**BELGISCH INSTITUUT VOOR POSTDIENSTEN
EN TELECOMMUNICATIE**

**RAADPLEGING VAN DE RAAD VAN HET BIPT
VAN 16 DECEMBER 2009
BETREFFENDE
DE INVOERING VAN DE TECHNOLOGIE
VDSL2 17MHZ**

Addendum to BRUO Annex C Technical Specifications regarding VDSL2

Addendum of 28 September 2009
(version of 19 October 2009)

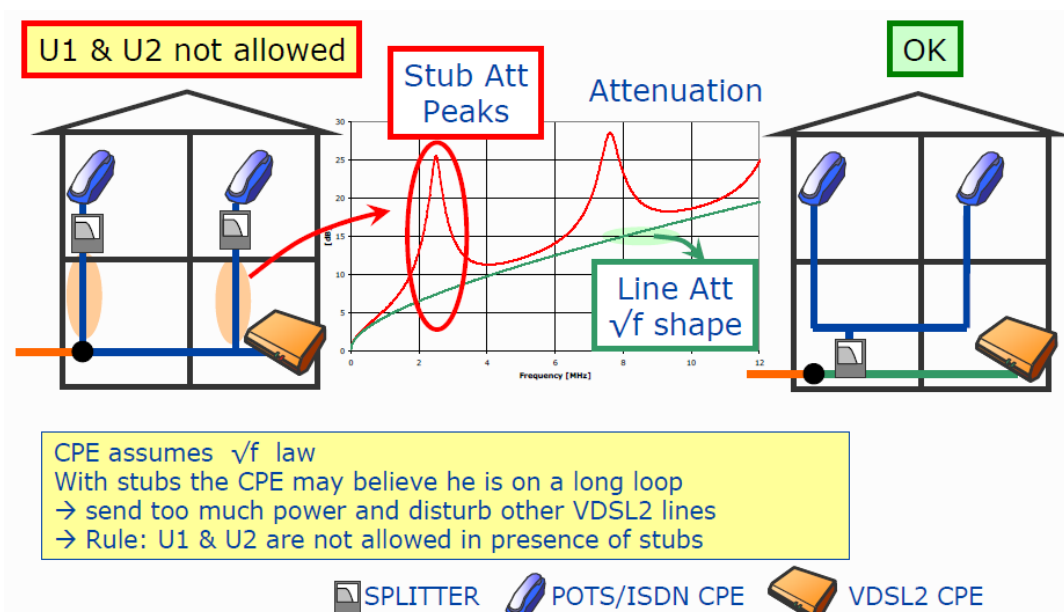
- Belgacom merkt op dat het gebruik van frequentieplan 998ADE17 noodzakelijk is om hogere bandbreedtes voor upload en download via VDSL2 te bekomen. Dit frequentieplan specificeert wat er tussen 10 en 17MHz gebeurt en verandert niks aan de specificaties die tot 10MHz vastgelegd werden in het plan 998.

- Daarnaast heeft Belgacom het Upstream Power Back Off (UPBO)-schema aangepast om de performantie te verbeteren en het aan te passen aan de deployment regels. Om te voorkomen dat de nog niet gemigreerde VDSL1-lijnen geïmpacteerd worden, zal er voorlopig een UPBO-mix gebruikt worden tussen het vorige schema en het gewenste schema. Op termijn zal dan overgeschakeld worden naar dit laatste scenario om ten volle van de performantieverbeteringen te genieten.

- Belgacom verwacht dat het plan 998AE17 de bestaande DSL-technologieën minder zal impacteren dan het plan 998A aangezien de U0-band minder gebruikt worden ten voordele van de U1 & U2-banden.
